ServiceInfo 1/2026

Aktualisierung zur korrekten Verriegelung der Stationsverkleidungspanels

Abb.1 Panel mit Schlüssel verriegelt

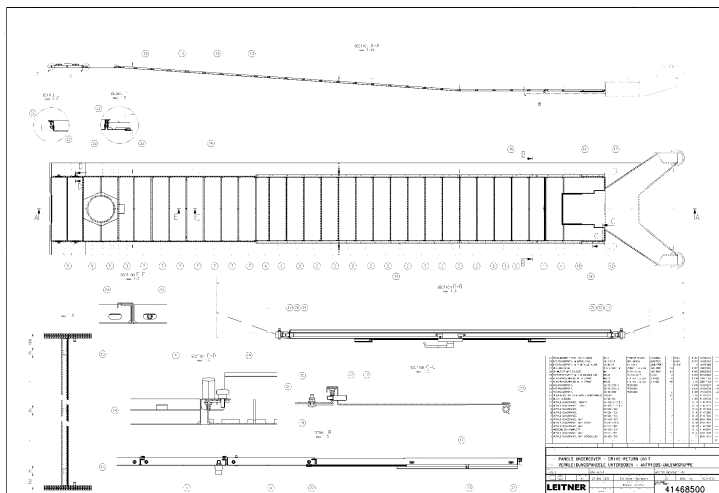
Bitte achten Sie besonders auf das **untere Verkleidungspanel mit Griff**. Wir bitten Sie, Folgendes zu überprüfen:

- Das Panel muss **korrekt geschlossen sein**.
- Die Verriegelung muss mit einem **Schlüssel gesichert sein**.

Diese Hinweise sind entscheidend, um eine unbeabsichtigte Öffnung zu vermeiden und die Sicherheit des Personals zu gewährleisten.
